改善箇所説明図

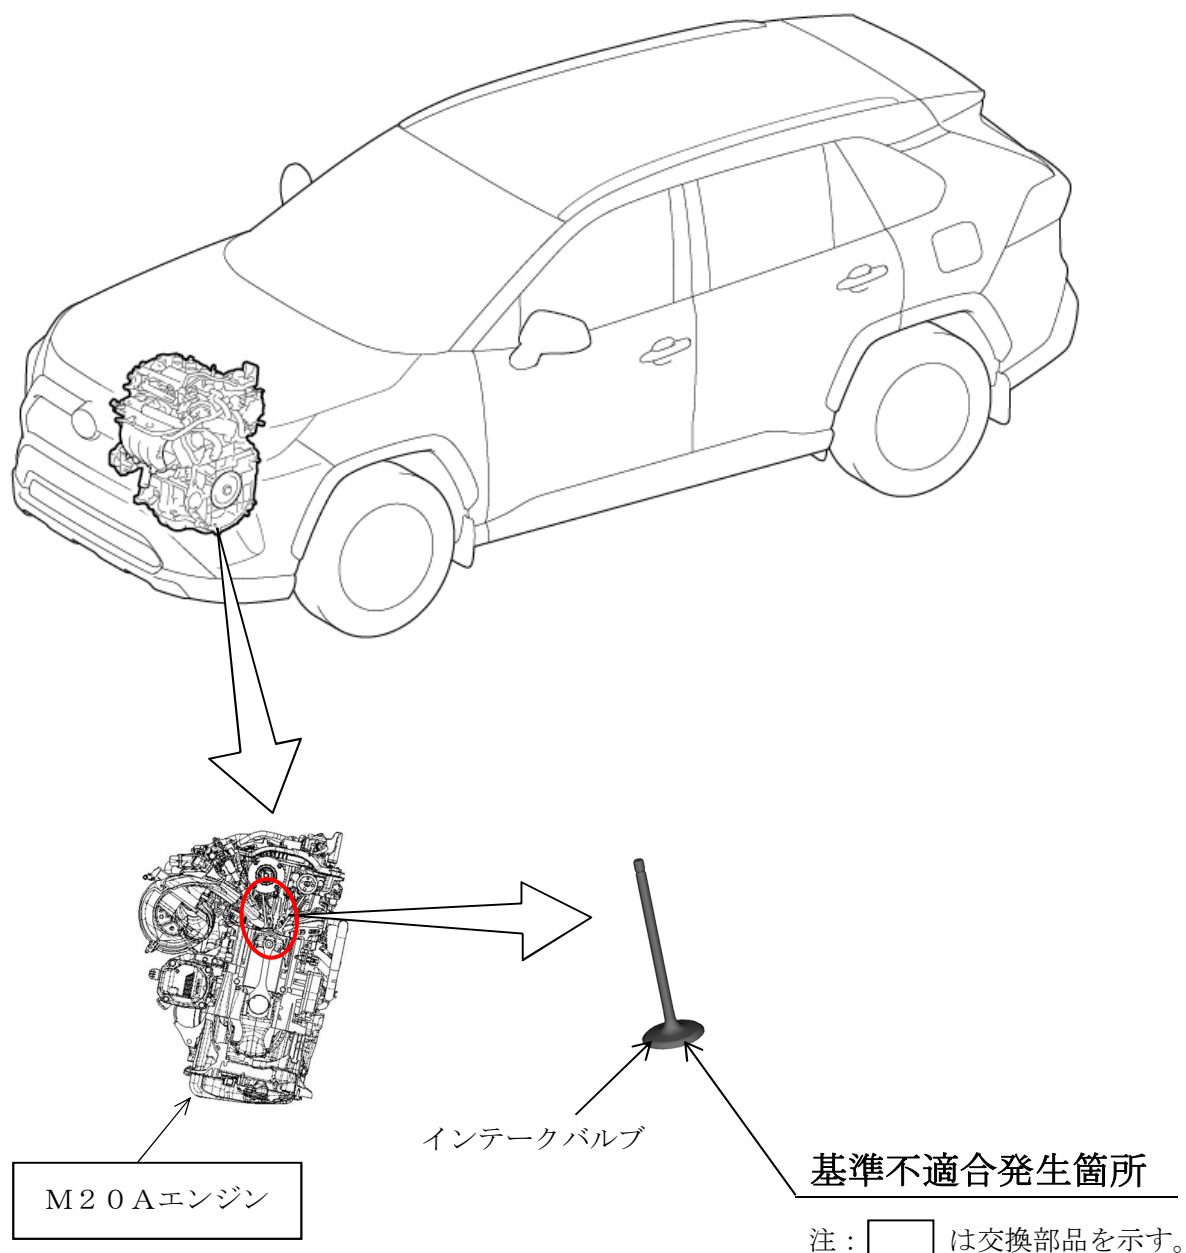
エンジンのインテークバルブにおいて、組付作業が不適切なため、誤品が組付けられたものがある。そのため、当該バルブがシリンダボア部およびピストンと干渉し、最悪の場合、エンジンが破損するおそれがある。

全車両、エンジンを良品と交換する。

識別： 改善済車両には車台番号打刻の左側に黄色ペイントを塗布する。
